# 生産終了商品

フロートなしスイッチ

## 形61F-APNシリーズ

## 形61F-APN2シリーズ

外形寸法/取付寸法

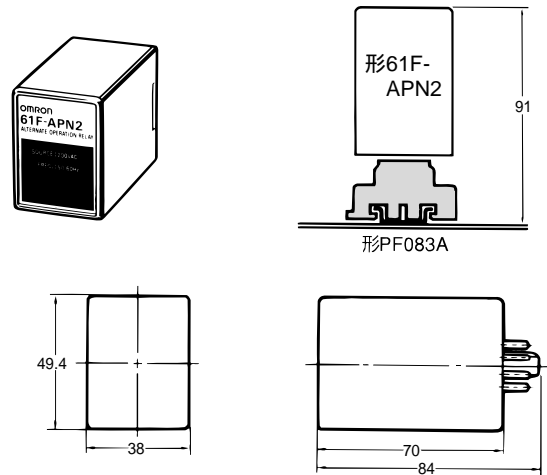
- ・ 推奨代替商品は現行のソケットにも差し込み（逆さ差し込み）は可能ですが、フックおよび保持金具による固定ができないためソケットの交換が必要となります。
- ・ 端子配置が上下逆となるため配線の変更が必要です。

ソケット : 形8PFA1

ソケット : 形PF083A
